BEMERKINGEN & ILLUSTRATIES

De enige afgegeven verlichtingstudie (terreinverlichting) bedraagt waarschijnlijk geen 5% van de totale gebruikte verlichting:

Figuur 10-151 Lichtcontouren geplande verlichting

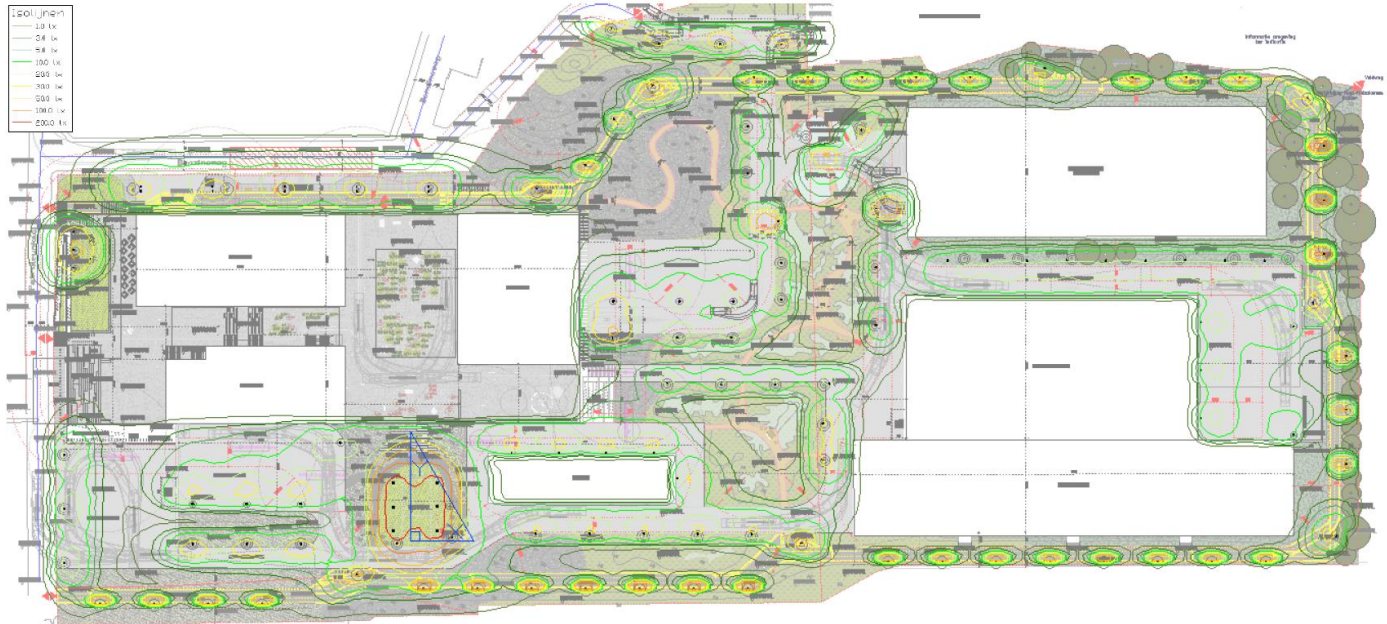
A..Internationale firma met activiteiten de klok rond, dus verlichting en bezetting de klok rond.

B. Uiteraard wordt enkel fase 1 behandeld, en hierbij wordt enkel de terreinverlichting berekend, maar niet

- a) de uitstraling van enerzijds de binnenverlichting naar buiten die manifest is en door mij werd berekend,
- b) anderzijds de exterieuraccenten op het gebouw, nog aan te brengen in mijn berekening
- c) de veiligheids/architecturale verlichting van de omringende loopzones van de toren en
- d) verlichting op het deck.

C. Luxwaarden (Lumen/m², een indicatie voor nuttig noodzakelijke levels) worden enkel aangegeven op het terrein, met een utilitaire en op mensenmaat gemaakte maatstaf, maar niet op een imaginair vliegvlak in de lucht, lateraal vanuit het gebouw of indirect omhoog vanop de grond, toch wel essentieel voor vliegende wezens met trouwens een heel andere 'oogconstructie'. Ook de verticale verblindingsfactor wordt niet aangegeven in verblindingswaarde (of Candela/m²). Er is enkel een redelijk realistische schatting van het effect op grondniveau in de wijde omgeving. Het effect op grondlevel in de omgeving wordt geschat op 3 tot 1 lux. Het effect van volle maan op de grond (eens in de 28 dagen) is 0.3 lux, ofwel 10 keer lager dan 3 lux. De effecten van een 2^{de} en 3^{de} fase zullen a) en b) verzesvoudigen.

D. Temperende maatregelen naar 'de kant van de Hobokense Polder' worden besproken, maar de Polder ligt aan 3 zijden. Men doet bovendien alsof de Noord West kant geen deel uitmaakt van het biotoop en toch al verstoord is.

E. Er is voortdurend sprake van dat er nu toch ook al (terrein)verlichting (Q8 en BP) is en dat er enkel een verbeterde situatie zal ontstaan, maar Q8 is onmuurd, alhoewel uiteraard reeds verstorend, en de verlichting van bijvoorbeeld de parking van BP is volledig verouderd, kapot en niet te vergelijken met de ca. 110 stuks terreinverlichting die men nu wenst te plaatsen.

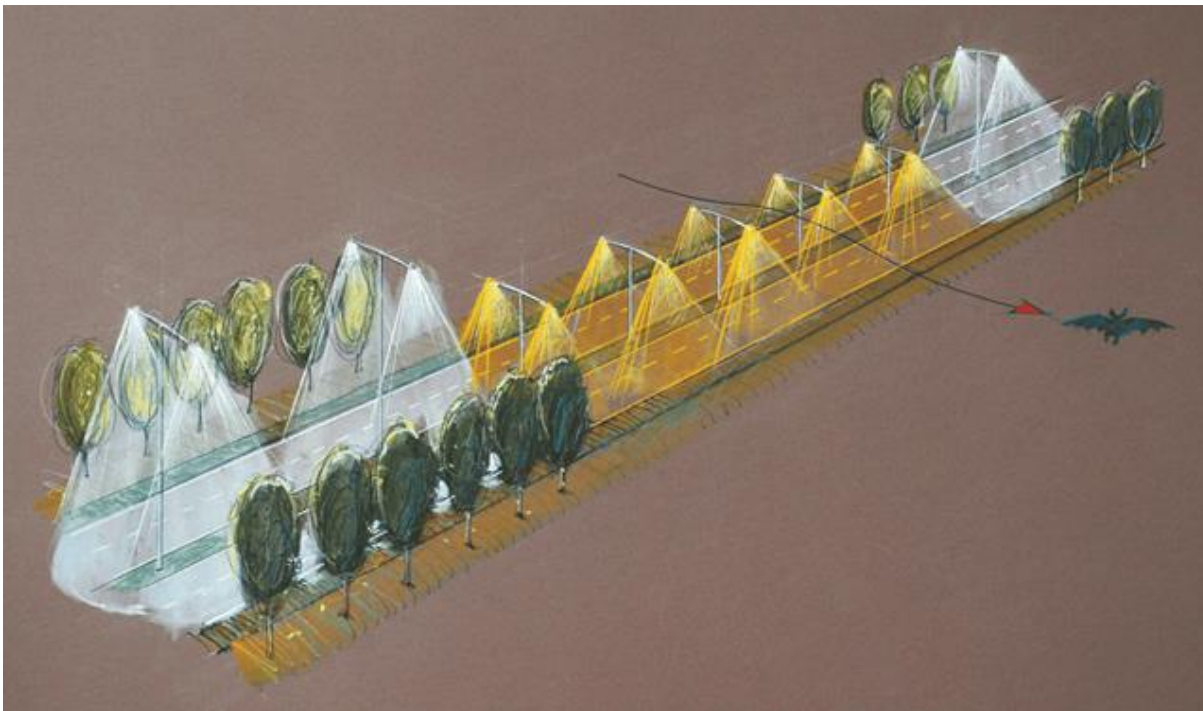
1/Terreinverlichting: Pad en wegverlichting rondom rond (fietsers, joggers, auto's) en binnendoor (wadi) werd berekend
-temperende maatregelen: 'beperkte lichtbundels', 'lage' masten. De armaturen werden opgegeven en de Gebruik van 3000K met een breed kleurenspectrum en een piek in de blauwe zone dicht bij UV, en onder andere wegmasten met bredere bundels met laterale illuminantie, typisch om contrast en anticiperende schaduwvorming te maken, gaan compleet voorbij aan de state-of-the-art vleermuisvriendelijke en beschikbare verlichting.

-echte maatregelen: vleermuisvriendelijke verlichting met zeer smalle bundels en een heel beperkt kleurenspectrum van amberkleurig UV-vrij licht. Deze kan uiteraard niet gebruikt worden in de architectuur (B.a-d) omdat dit mensonvriendelijk is. Bewegingsdetectie dient hier aan toegevoegd te worden zodat enkel licht aangaat bij passage van objecten van bepaalde grootte. Er is wel sprake van een energiemanagement systeem en hoogstwaarschijnlijk lichtmanagement in het gebouw, maar alsnog niet op het terrein.

Aangeraden maatregelen, reeds toegepast op diverse plaatsen in Vlaanderen

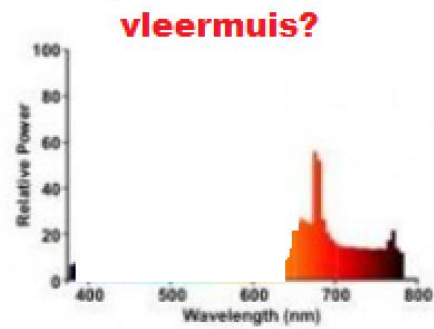
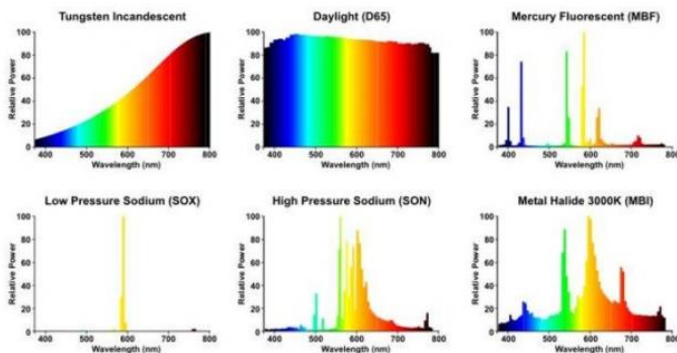
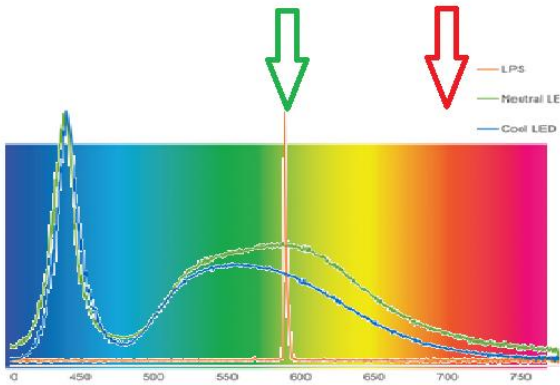
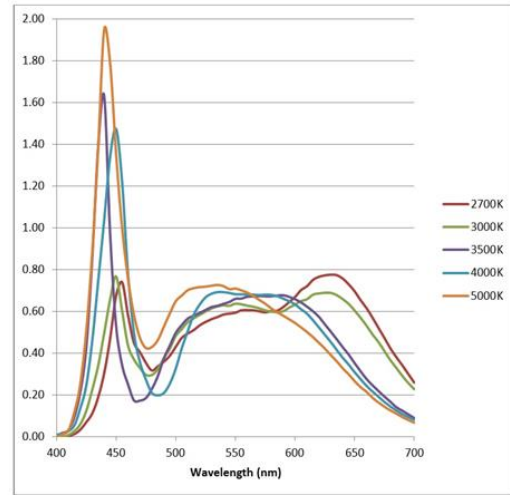
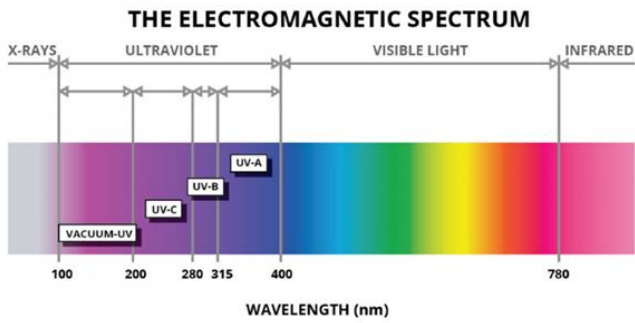
- De bijbehorende lichtmasten zijn niet hoger dan zes meter en de lichtval wordt scherp naar beneden afgesneden;
- Een innovatief radarsysteem detecteert fietsers en voetgangers. De wegverlichting gaat alleen aan als fietsers of voetgangers passeren;
- Lussen in de weg die auto's herkennen zorgen ervoor dat er bij enkel autoverkeer de lampen uit blijven. Om verblinding van dieren te beperken, worden de lampen op termijn zo ingesteld dat ze bij het inschakelen langzaam opkomen en bij uitschakeling zachtjes doven;
- Een astronomische klok bepaalt vanaf welk tijdstip de verlichting in- en uitschakelt.

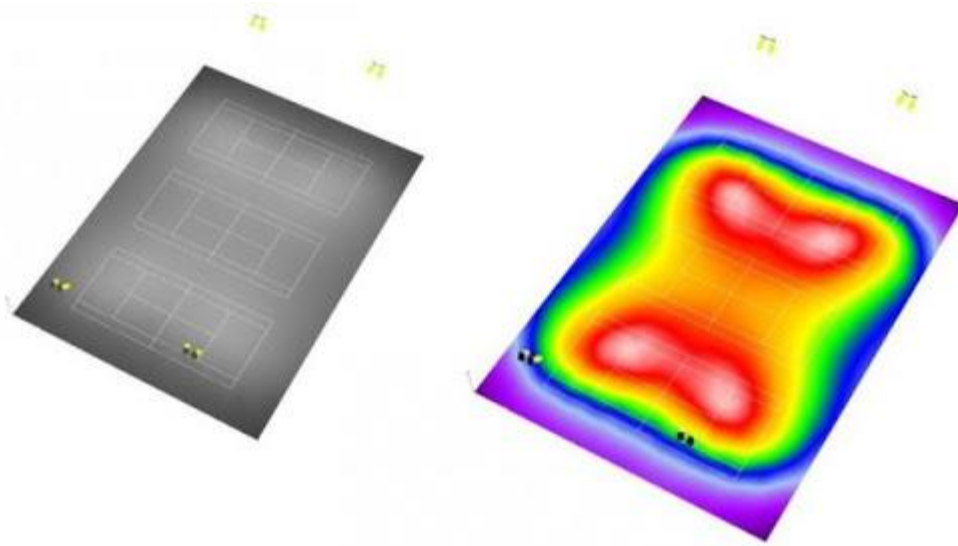
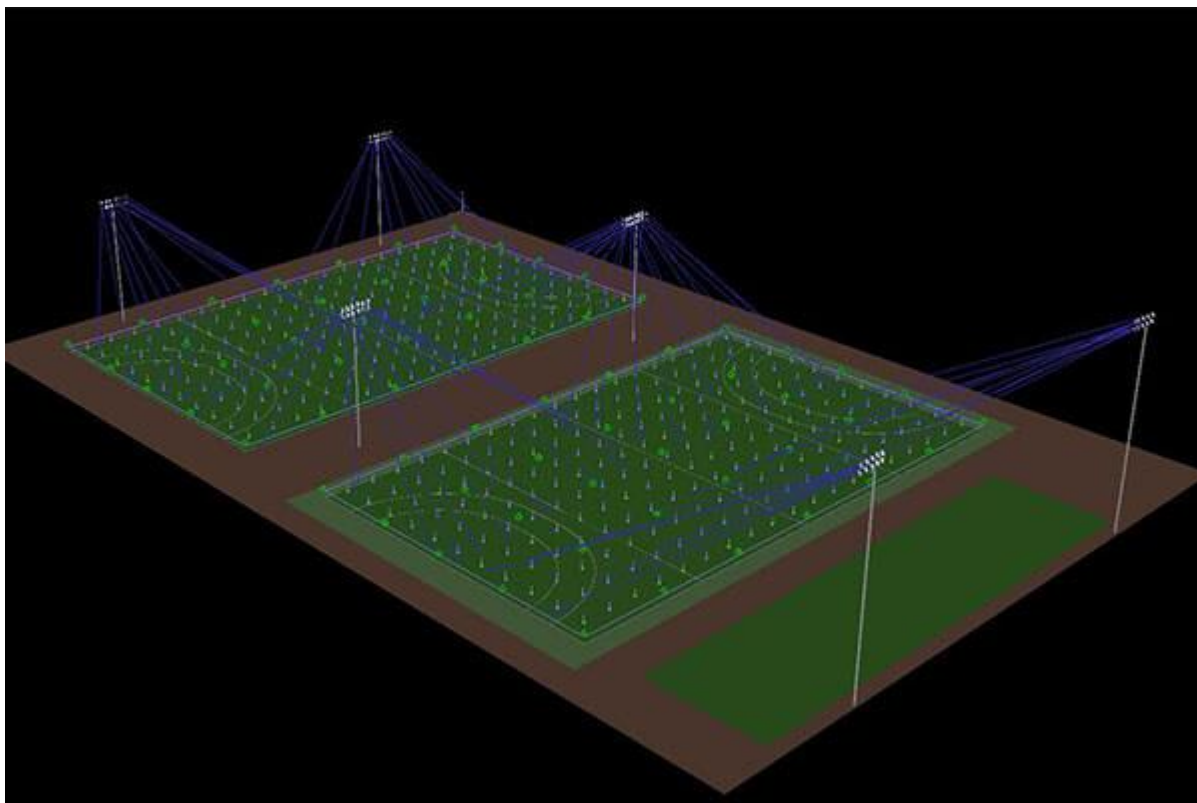
-geen temperende maatregelen. Hoge indirecte 'lichtkoepel' te verwachten. Bovendien is zulke verlichting typisch zeer schuin en buitenwaarts gericht.

-echte maatregelen: overdekte gesloten sporthall, of geen sport buiten de daglichturen.

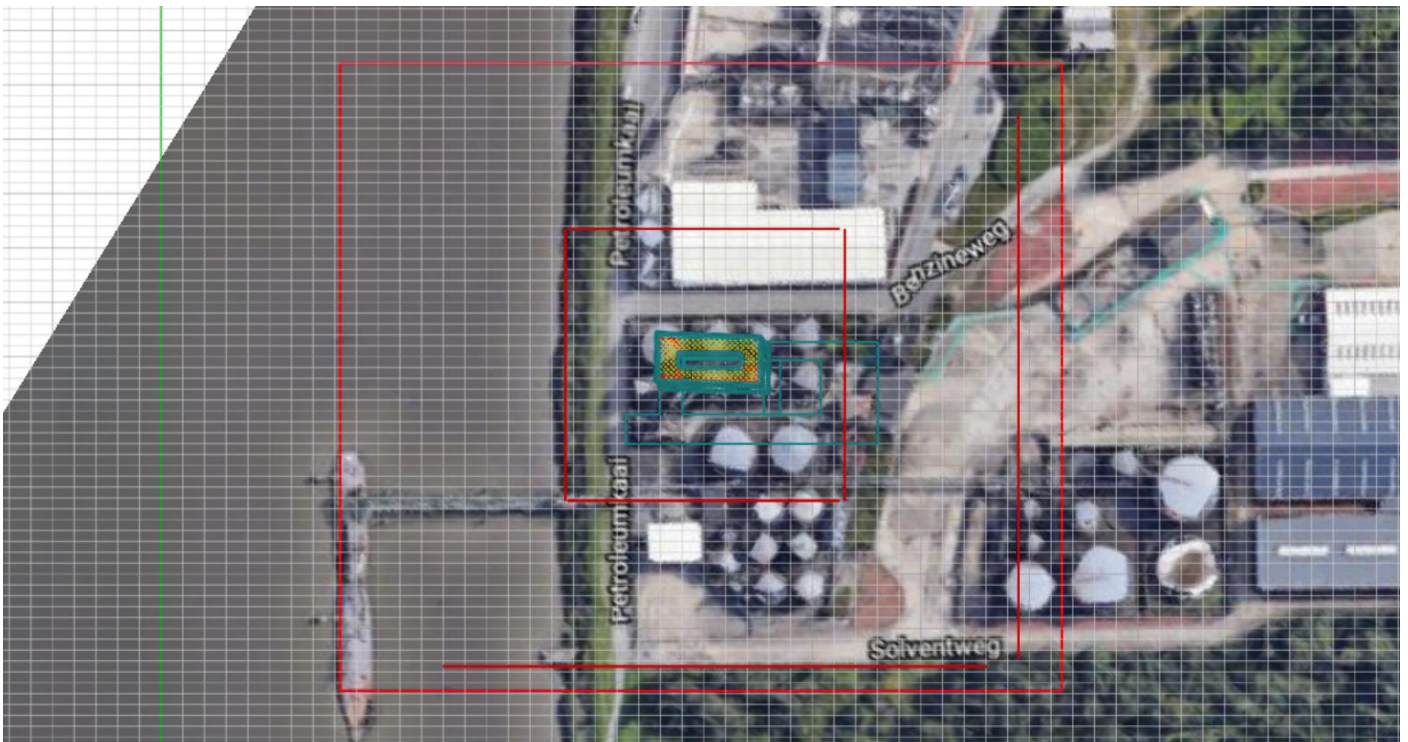
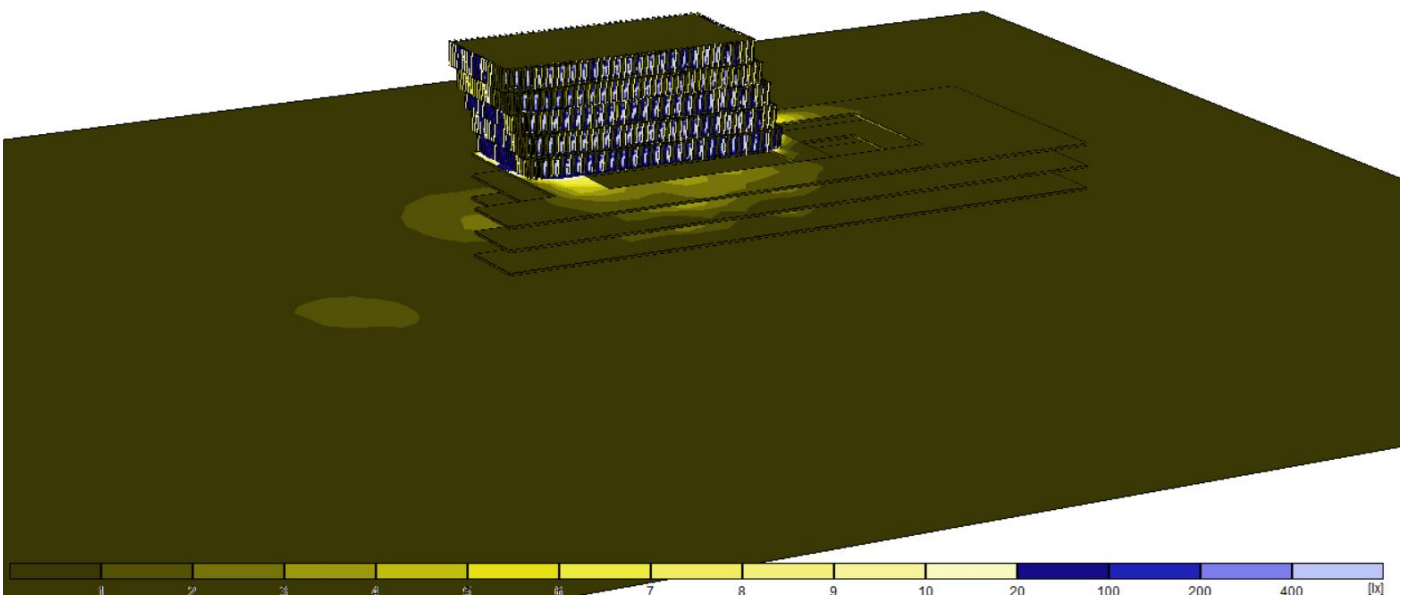
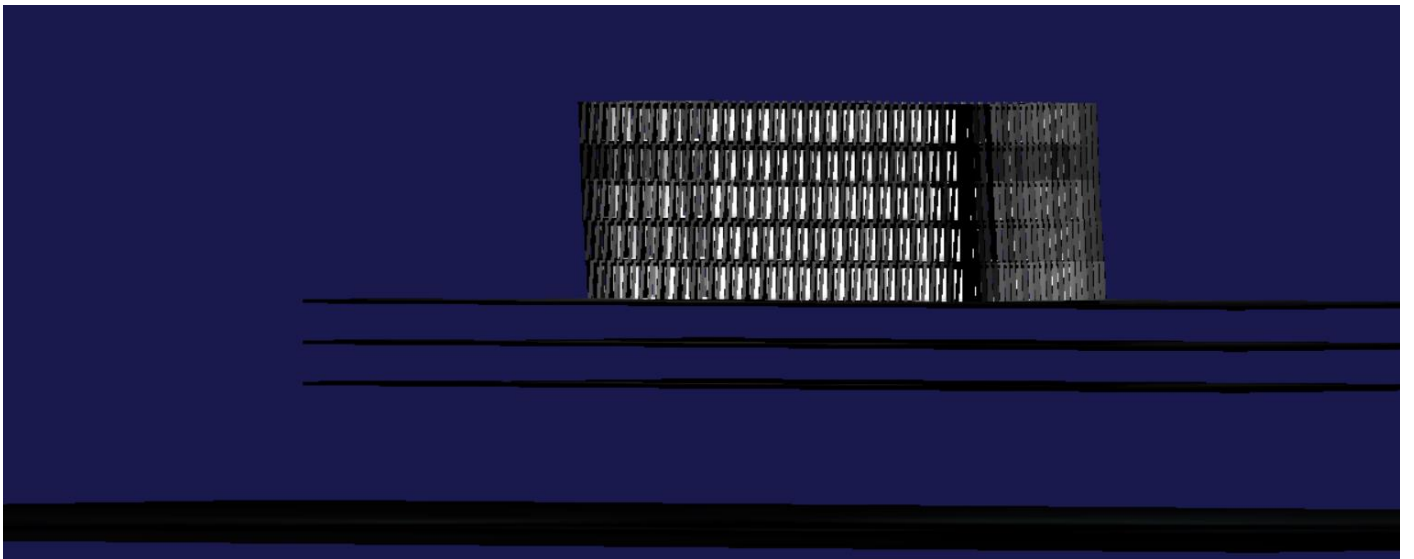
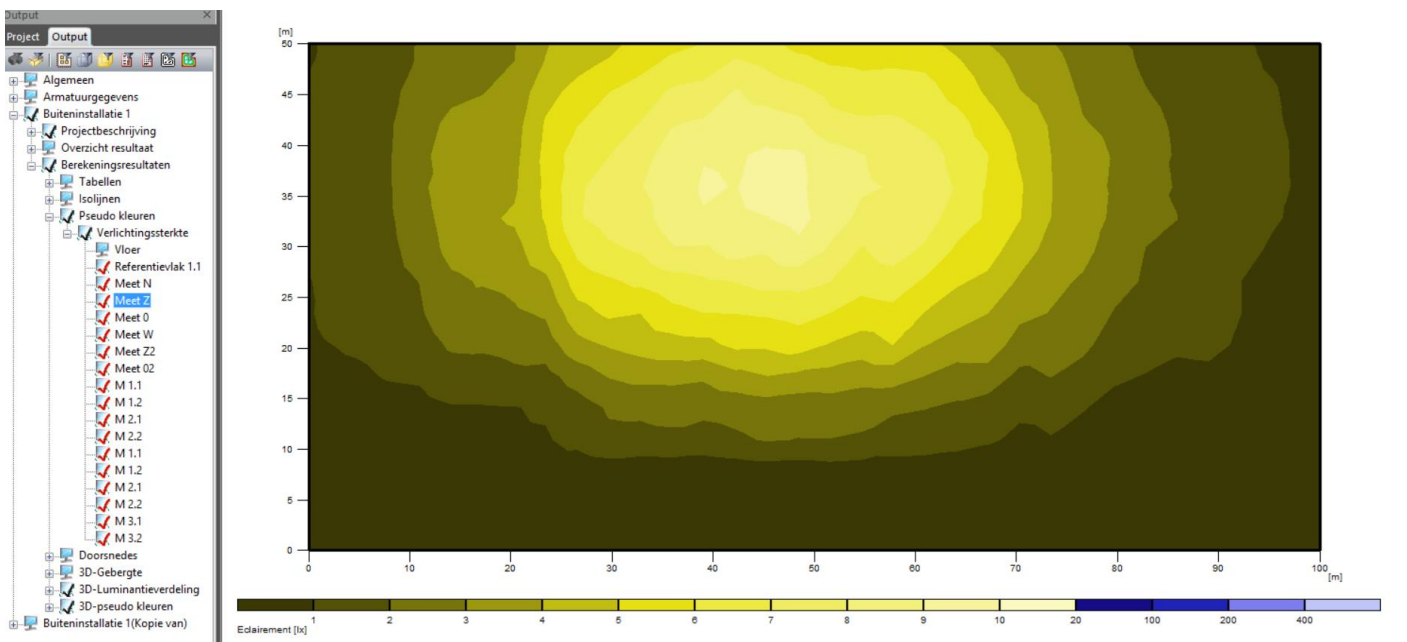
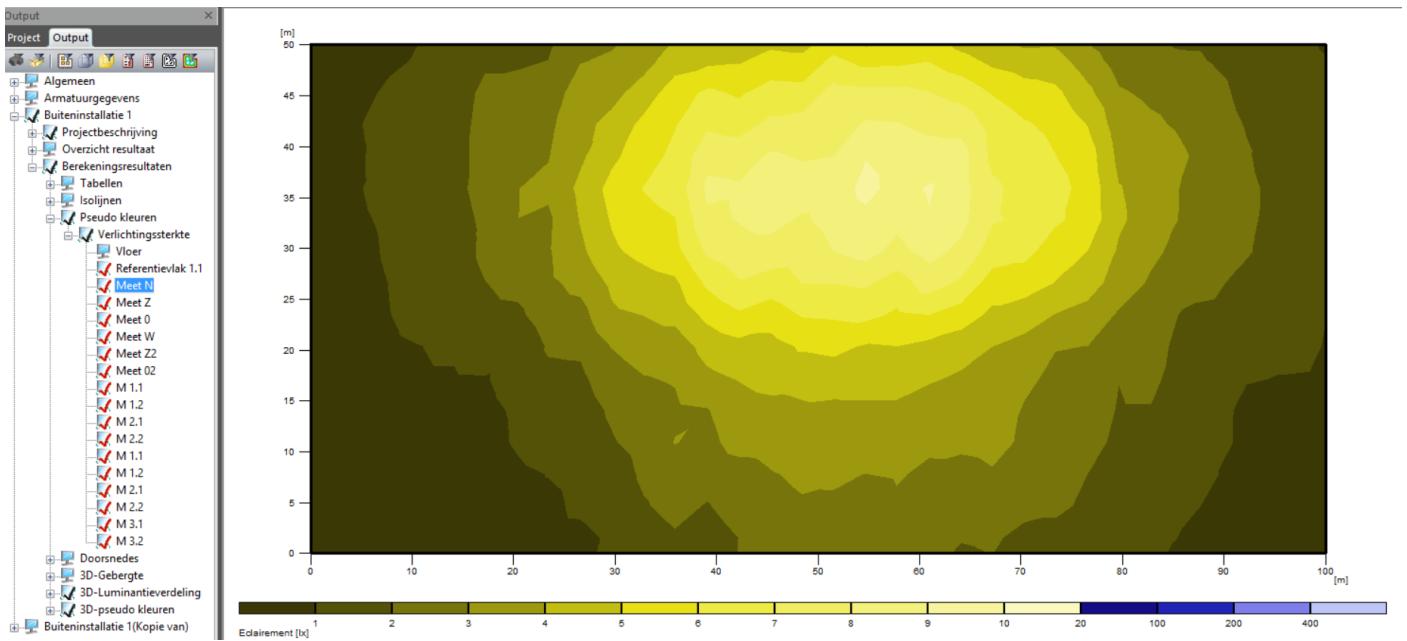
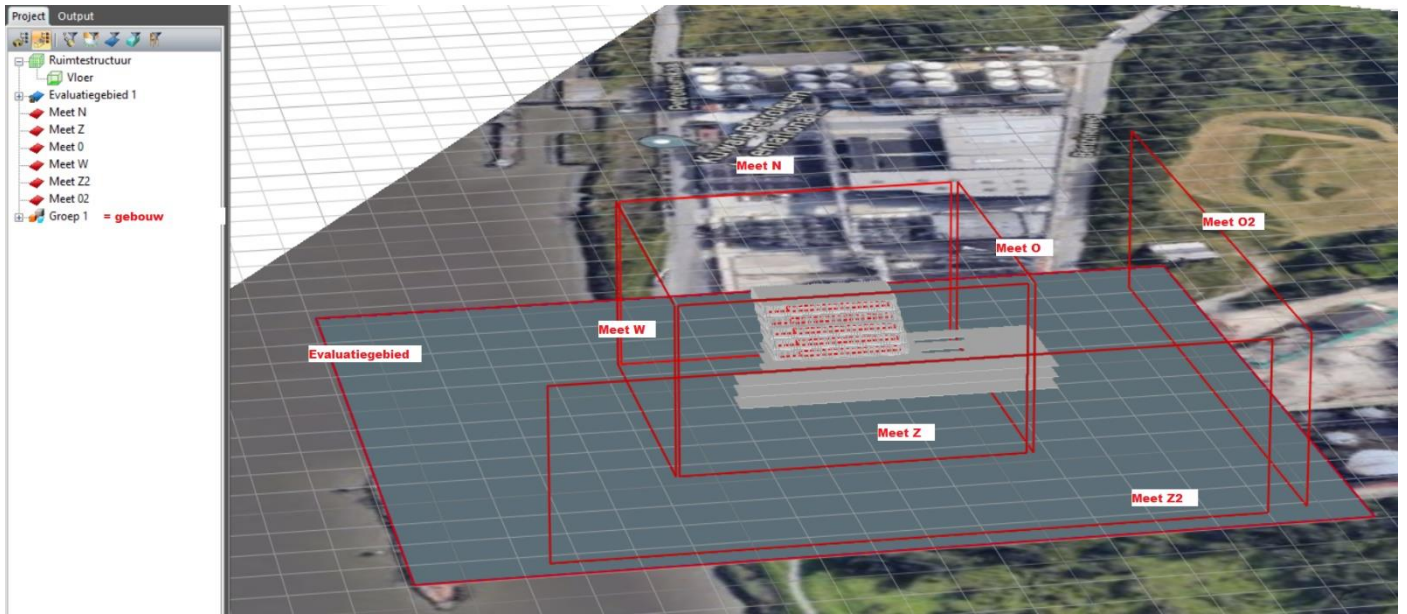
De lichtuitstraling van het gebouw ,waarvan geen berekening getoond wordt, werd door mij in een rudimentaire opzet berekend in Relux, een van de meest gebruikte softwareprogramma's in architecturale verlichtingsstudies. Jammer genoeg heb ik door een meetfout het gebouw wat onder gedimensioneerd. Ik schat dat het maar 75% van de ware grootte is. Ik kan dit opnieuw doen, maar het effect kan ingeschat worden als $100/75= 133\%$ van mijn resultaten. Het is ook een erg ingewikkeld gebouw dat enkel met de modernste software kan opgezet worden.

Ik heb enkel de uitval genomen van de binnenverlichting (die 400 à 500 lux op bureauvlak zou moeten bedragen volgens de arbeidsnormen, alhoewel dit hoger kan zijn bij fijn werk, en lager in gangen en sociale ontmoetingsplaatsen) van de 45m hoge toren naar de omgeving berekend, en nog niet de verlichting op de passerelles rondom rond, of de verlichting op het deck, of de verlichting in de verdiepen van het deck zelf, en de uitstraling van de lagere bijgebouwen, en dan niet eens in combinatie met de te accumuleren terreinverlichting.

Er is sprake van translucente polycarbonaat panden tussen de daglichtopeningen in de wand van de verdiepingen. Deze kon ik niet imiteren en dus is dit in mijn berekening ondoorzichtig, en dus temperend.

Wat me vooral benieuwde was het verticale verlichtingsresultaat waarmee vliegende wezens zouden worden geconfronteerd, veel meer dan het effect op de grond in de omgeving, dat al 3 tot 10 keer hoger is dan volle maan.

Het resultaat is erg verontrustend, enkel van deze toren.

Op gemiddeld 50 meter afstand varieert dat tot pieken van 10 lux (om een rare vergelijking te maken, dit is het veiligheidsniveau dat de brandweer voorschrijft op paniekverzamelplaatsen of rond niveauverschillen in gebouwen bij calamiteiten). Licht neemt af volgens de omgekeerde kwadratenwet die aangeeft dat een grootte omgekeerd evenredig verloopt met het kwadraat van de afstand tot de bron van die grootte. Op 100 m is dat daarom nog 1.5 tot 2.5 lux.
